改善箇所説明図

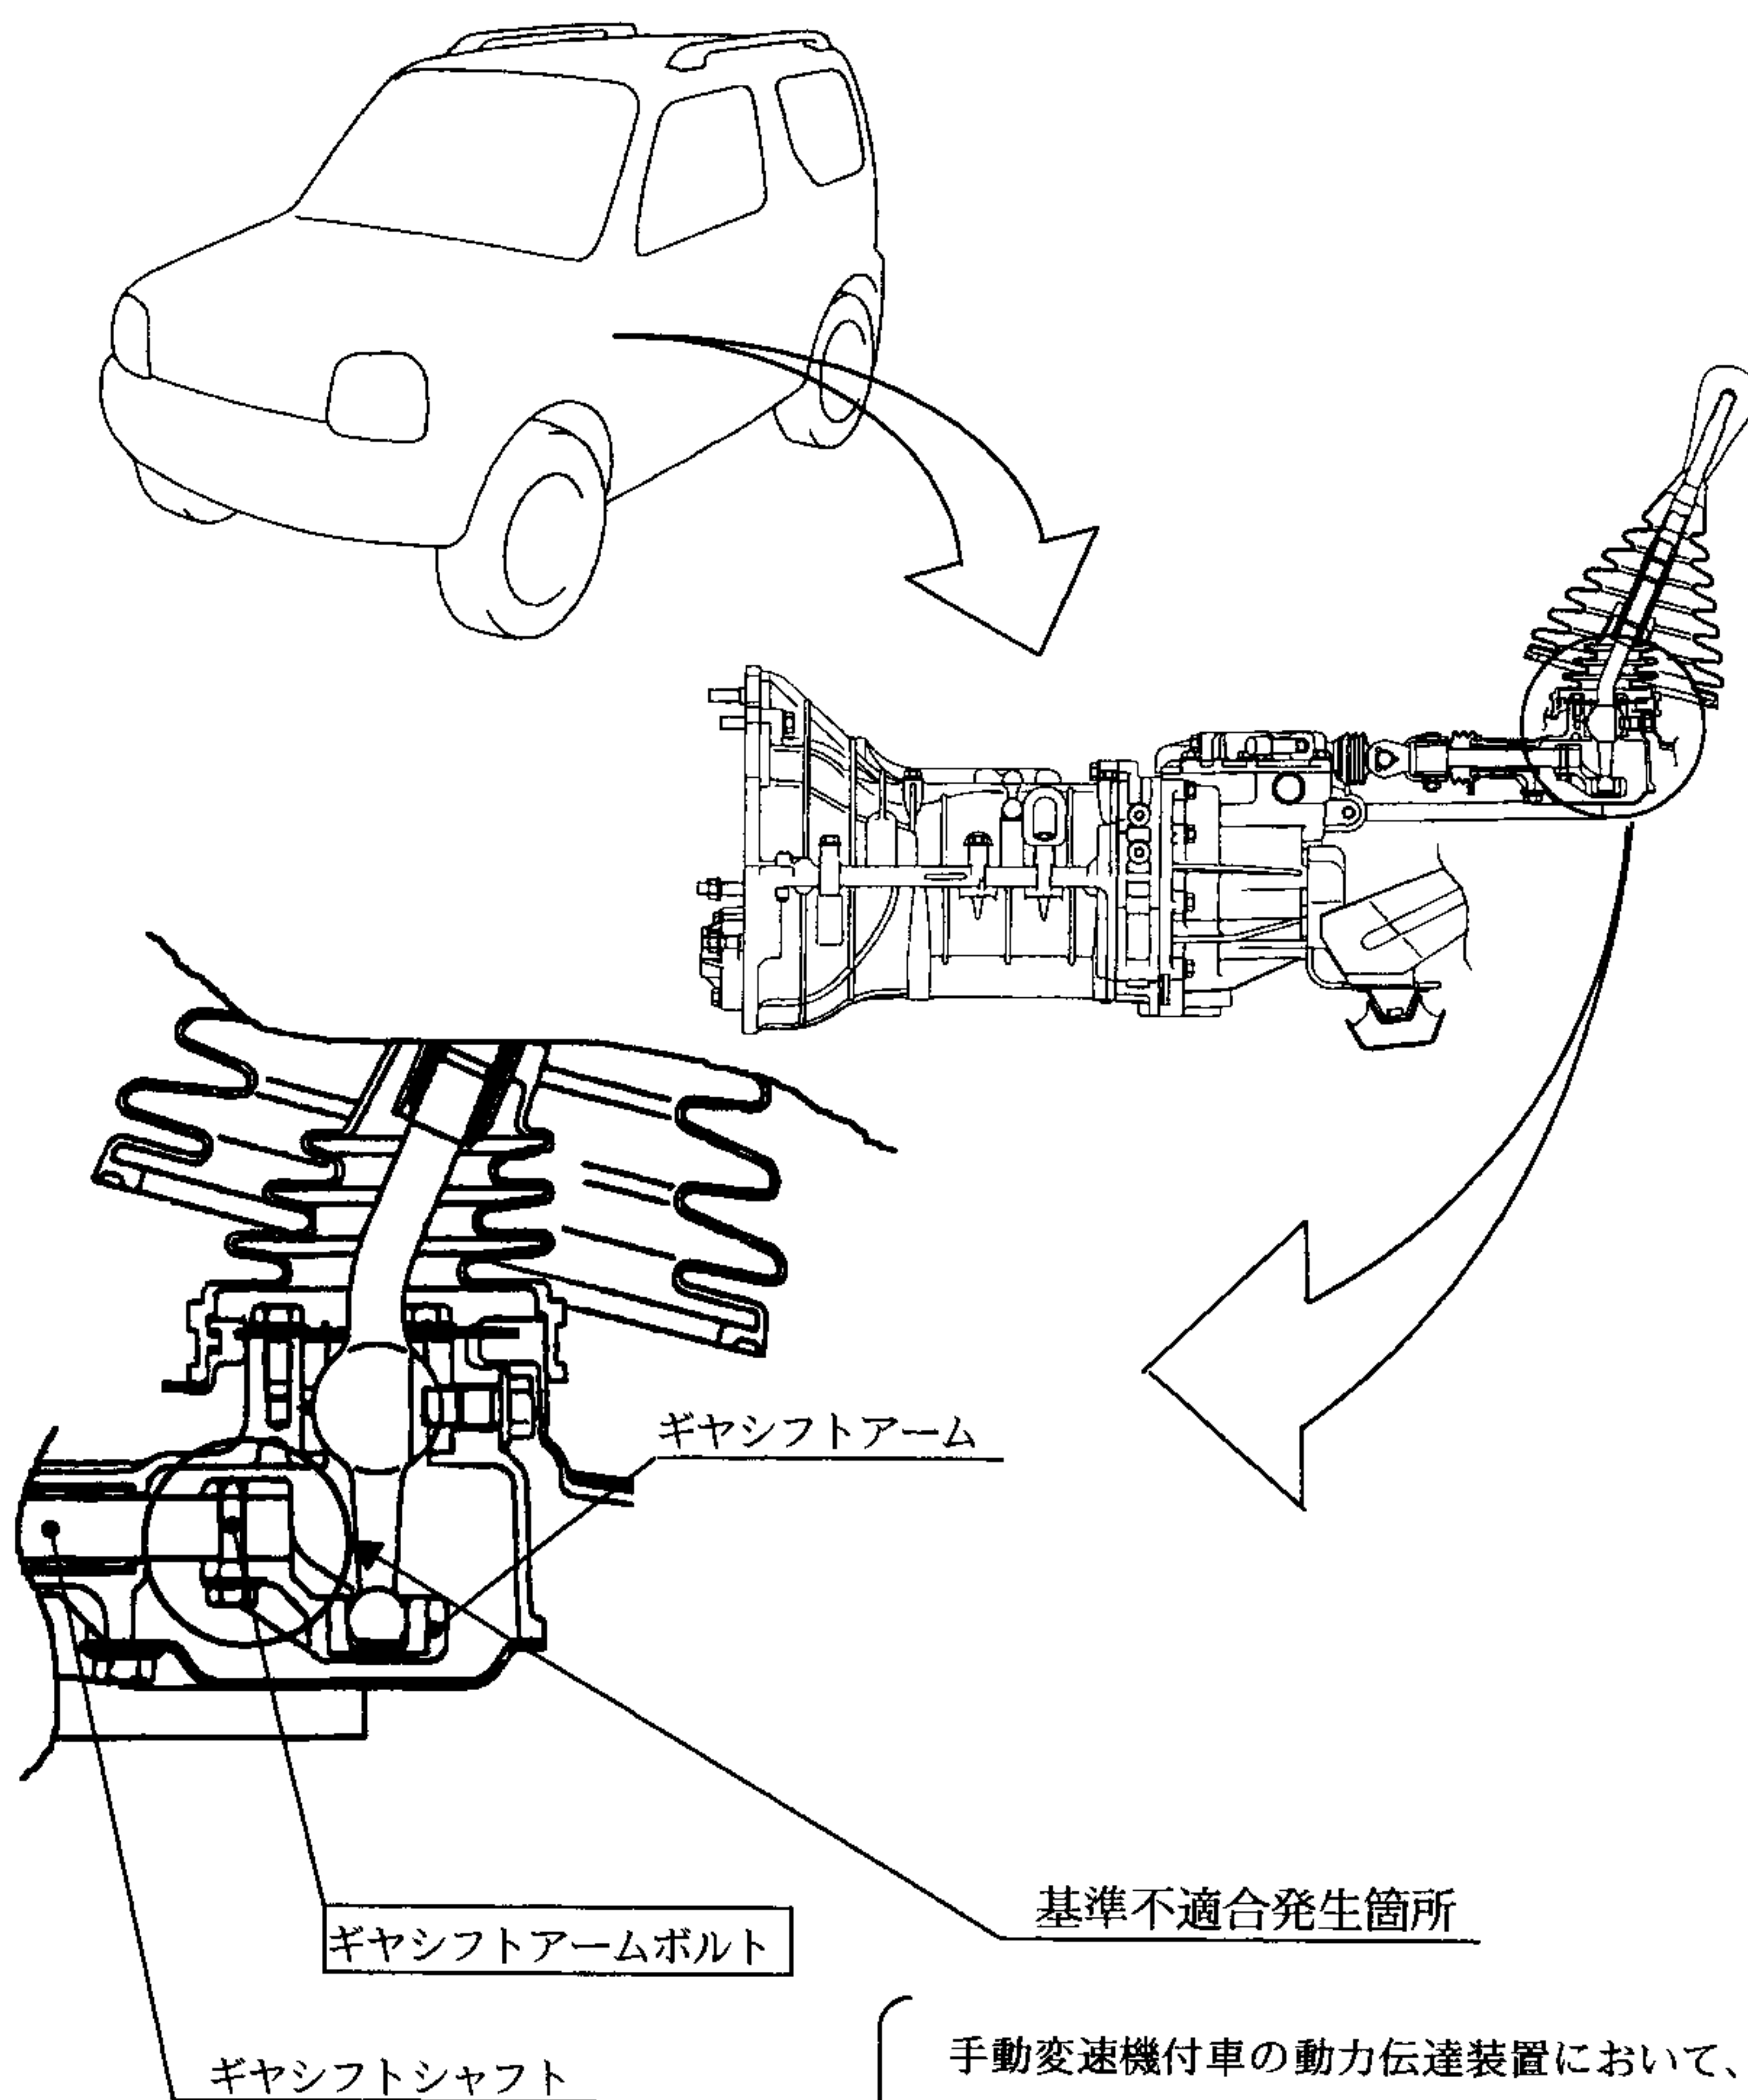
手動変速機付車の動力伝達装置において、シフトレバーの固定作業の際のグリースの除去作業が不適切なため、ネジ穴にグリースが付着し、ゆるみ防止剤の効果を失っているものがあり、そのままの状態で使用を続けると、最悪の場合、ボルトが緩んで脱落し、シフト操作ができなくなるおそれがある。

全車両、ネジ穴のグリースを拭き取るとともにボルトを対策品と交換する。

識別：ID プレートの右下に黒色のシールを貼付する。
